PROJET PROLONGEMENT SAINT-SÉBASTIEN

Étude d'impact sur l'environnement Addenda 2 Réponses aux questions et commentaires

Janvier 2017

Dossier : 15-3456-4003

Tableau QC-23 Résidences et bâtiments à proximité du tracé du gazoduc dénombrés selon les seuils de conséquences et les niveaux de risques

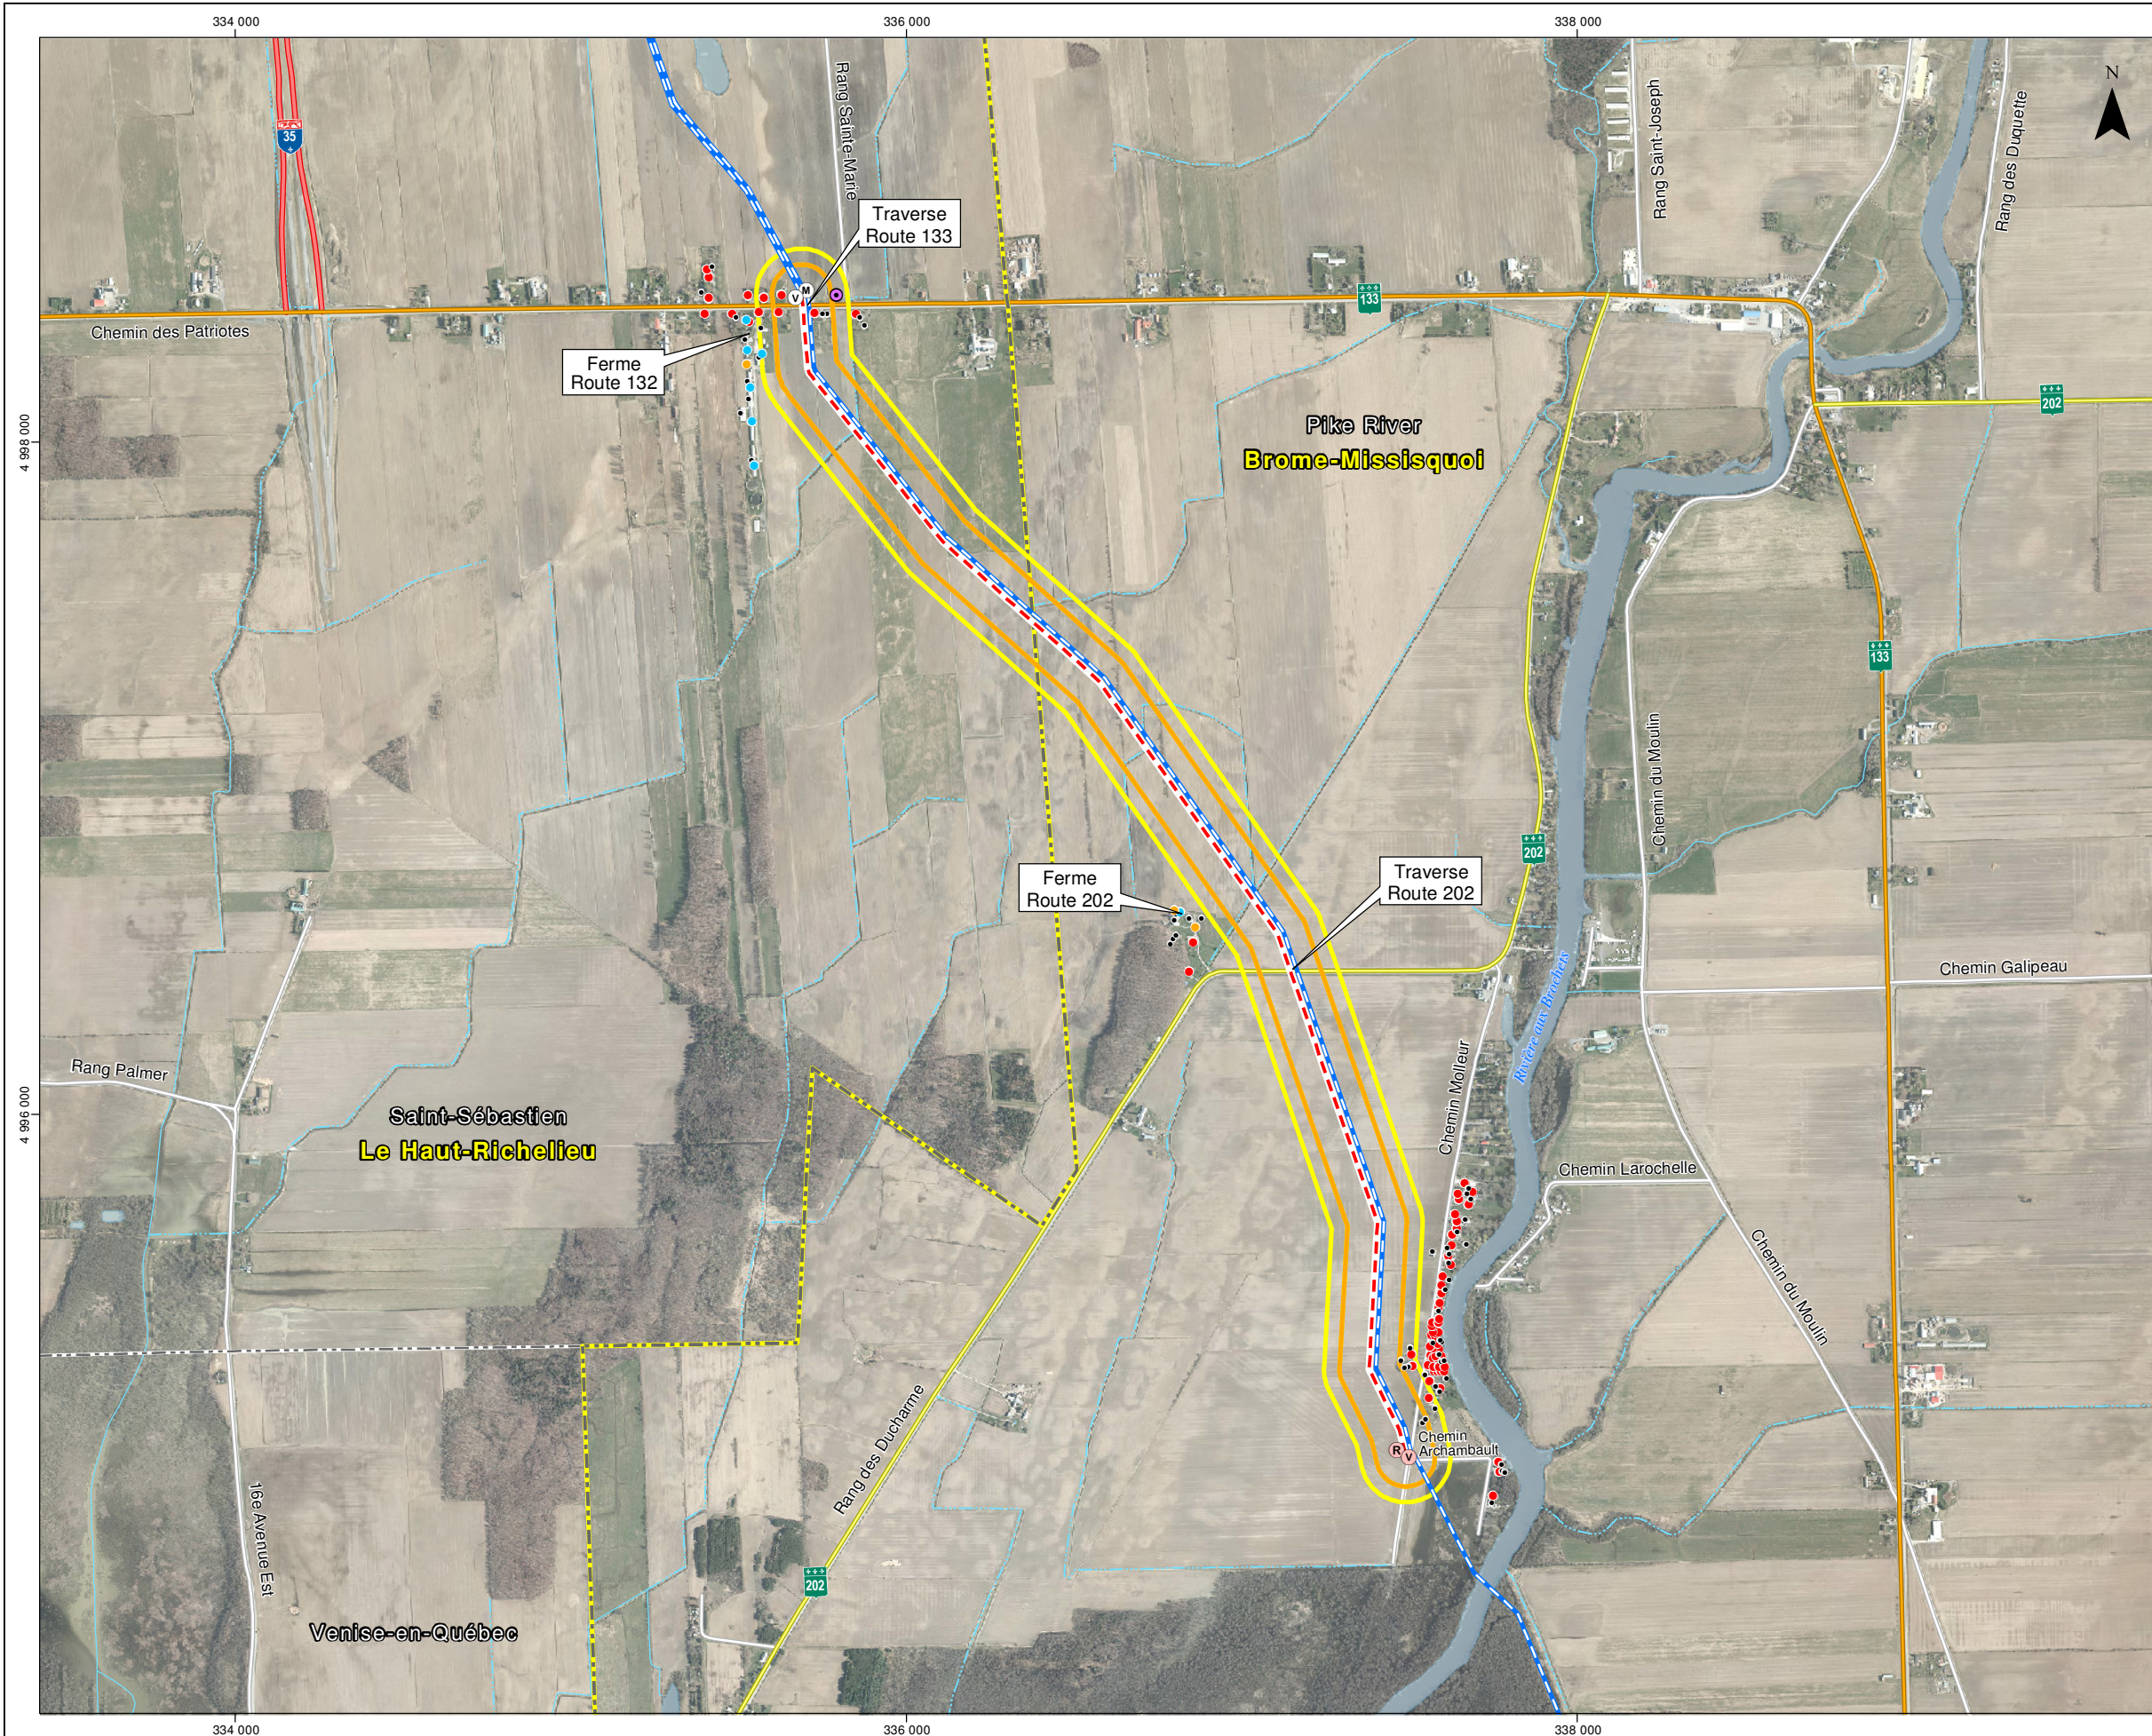
L'initiateur doit fournir un tableau résumant la présence d'éléments sensibles (le type et le nombre) pour tous les niveaux de risques et tous les seuils de conséquences qui ont été calculés, pour tous les scénarios considérés.

Le tableau QC-23 présente le nombre de résidences et de bâtiments (n'étant pas des résidences) situés le long du tracé du nouveau gazoduc pour chacune des diverses zones de conséquences selon les pires cas pour chacun des types d'accident.

En ce qui concerne le risque individuel, le nombre de résidences et de bâtiments ont été dénombrés selon les critères d'acceptabilité du risque individuel établis pour les affectations et usages de sol suivants (se référer à la section 8.4 de l'analyse de risques technologiques pour plus de détails) :

Les résultats montrent que les courbes de risques individuels et cumulatifs sont associées au même nombre de résidences et de bâtiments.
